Avis urgent de sécurité

FSN-CPS-2020-014

Analyseur d'électrolytes 9180 - erreur de sens de flèche dans l'affichage système pour les résultats de calcium

Nom du produit	Analyseur d'électrolytes 9180
Système	Analyseur d'électrolytes 9180
GMMI / N° réf.	Analyseur d'électrolytes 9180 / 03157334001
Identifiant du dispositif	
Identifiant du produit (nom du produit/code du produit)	03157334001
Version logicielle	Toutes les versions
Type d'action	Mesure corrective de sécurité

Figure 1

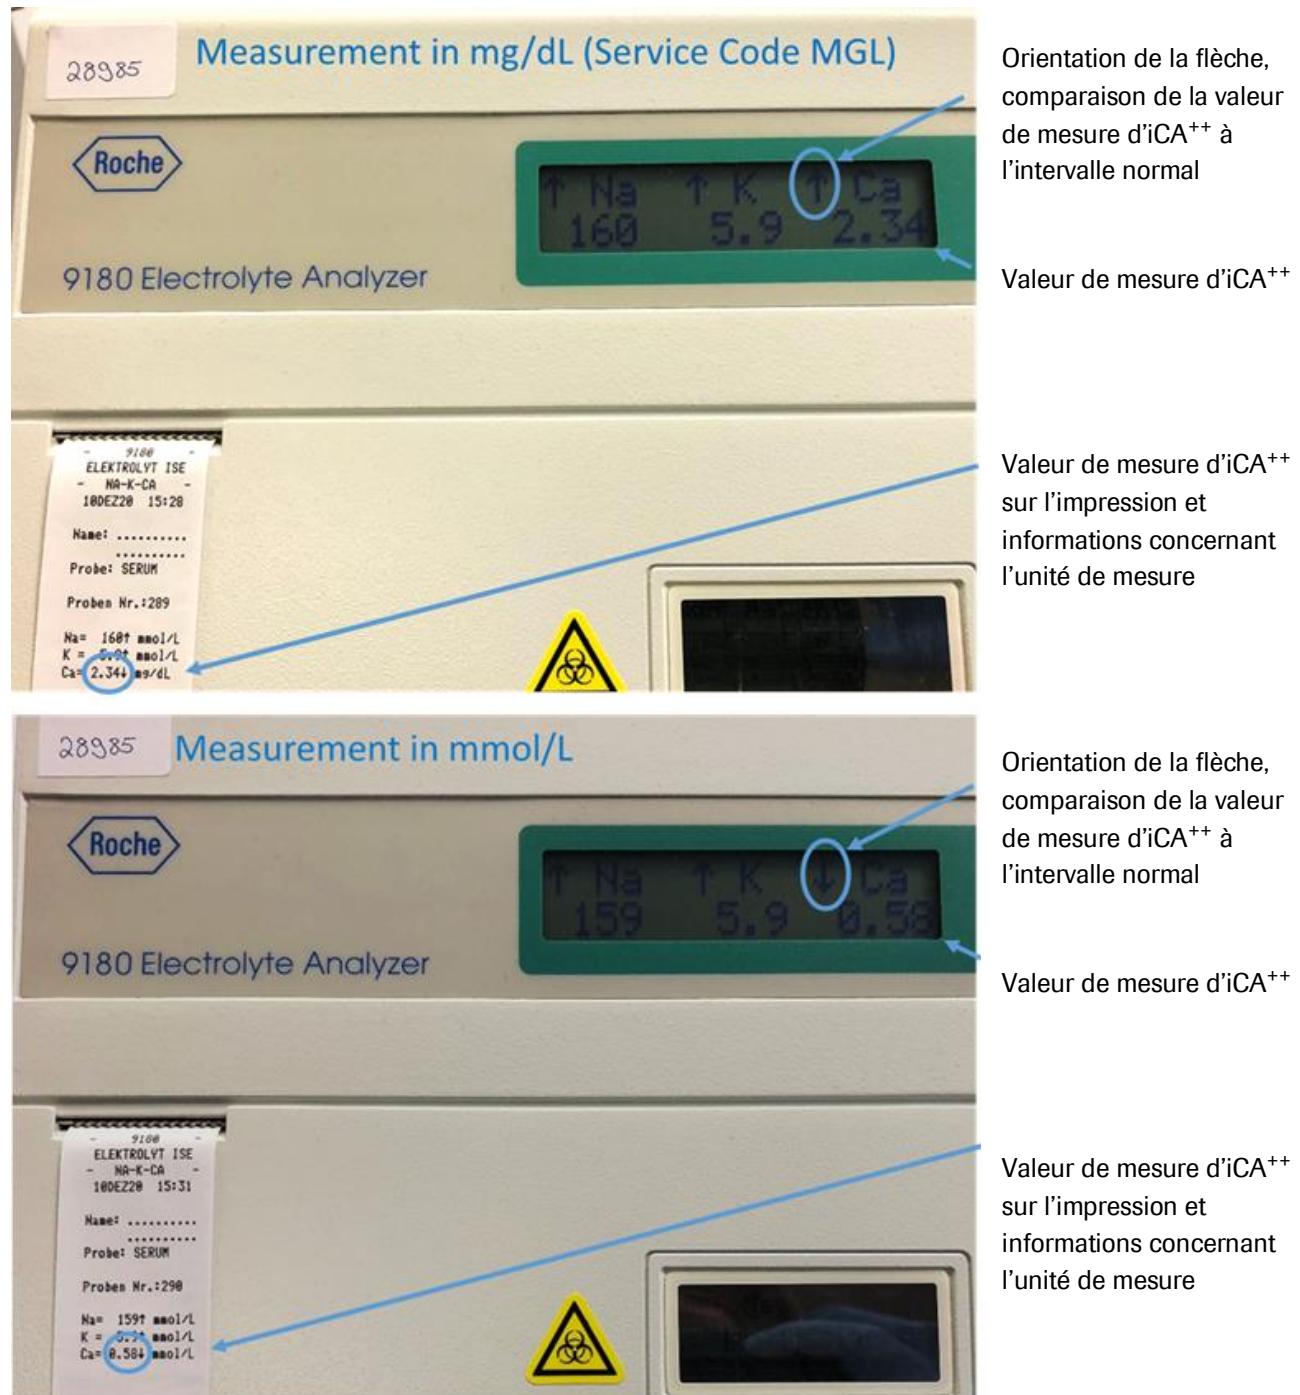
Au cours d'examens de vérification internes, l'éventualité du cas de figure suivant a été observée : si l'unité pour iCa⁺⁺ a été définie sur mg/dL (code d'entretien MGL configuré) et qu'une valeur de mesure d'iCa⁺⁺ est inférieure à l'intervalle normal, une flèche pointant vers le haut est affichée au lieu d'une flèche pointant vers le bas, quel que soit le numéro de série ou la version du logiciel.

Le résultat numérique affiché est correct et le résultat ainsi que le sens de la flèche sont correctement indiqués sur l'impression.

À ce jour, aucune plainte de client n'a été reçue par Roche au sujet de ce problème depuis le lancement du produit. Seul iCa⁺⁺ est concerné.

Veillez à ce que les valeurs $i\text{Ca}^{++}$ soient rapportées en mmol/L, et non en mg/dL ou contactez votre représentant service Roche.

La flèche d'indication sur l'affichage peut être erronée si l'unité pour $i\text{Ca}^{++}$ est définie sur mg/dL (code d'entretien MGL configuré) et qu'une valeur de mesure d' $i\text{Ca}^{++}$ est inférieure à l'intervalle normal.

Si vous utilisez l'unité mg/dL pour $i\text{Ca}^{++}$, référez-vous toujours à l'impression pour consulter ces informations, et non à l'affichage.
